**LAUDO TÉCNICO DE INSPEÇÃO DO SPDA CONFORME NORMA NBR
5419/2015**

PREDIO COZINHA REFEITÓRIO

COMUNALE ENGENHARIA	RELATÓRIO DE INSPEÇÃO SPDA	DPA: 013
		FOLHA: 2 de 9
		DATA 15/06/20
		REV: 00

O presente relatório refere-se a inspeção do sistema de proteção contra descargas atmosféricas (**SPDA**) existente nas Edificações das unidades do complexo Instituto Federal Unidade Agrotécnico, localizada na Cidade de Rio do Sul / SC.

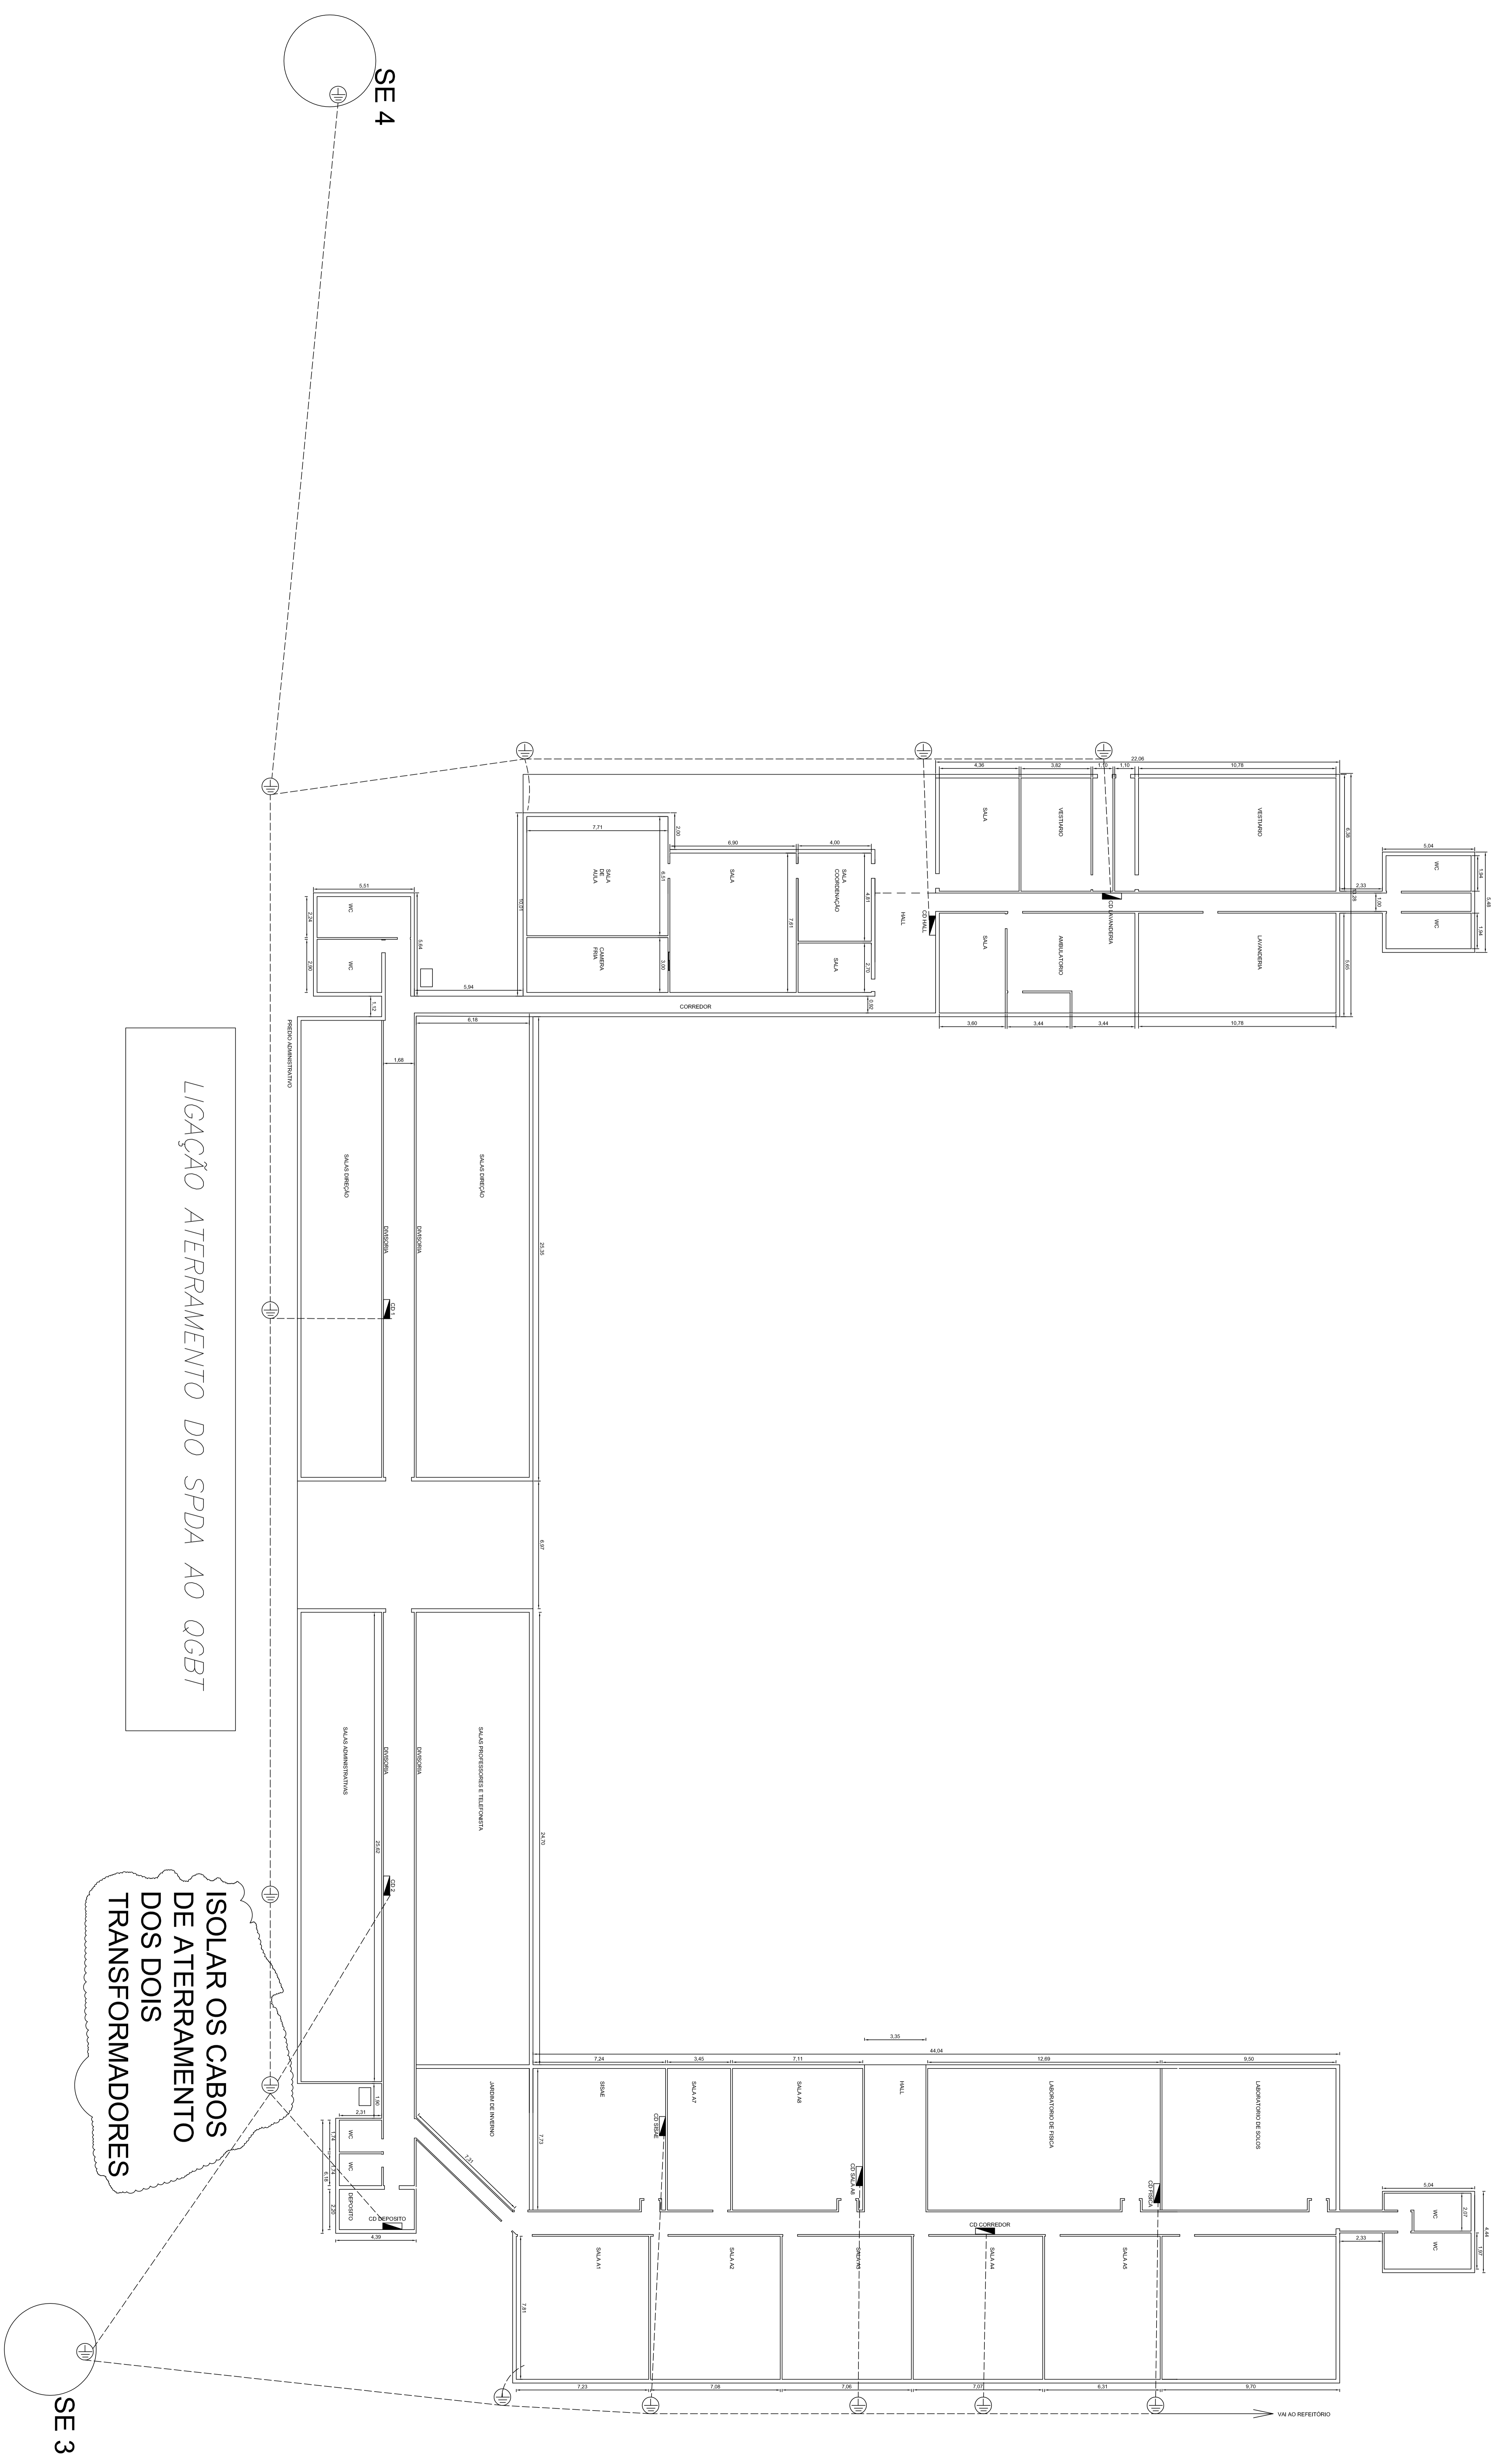
Deve ser interligado este ponto com malha do SPDA

**FAZER MANUTENÇÃO NAS CONEXÕES CABOS INTERLIGAÇÃO AS
TELHAS DE ALUZINCO CONECTORES OXIDADOS**

Deve ser interligado este ponto com malha do SPDA

LIGAÇÃO ATERRAMENTO DO SPDA AO QGBT

ISOLAR OS CABOS DE ATERRAMENTO DOS DOIS TRANSFORMADORES
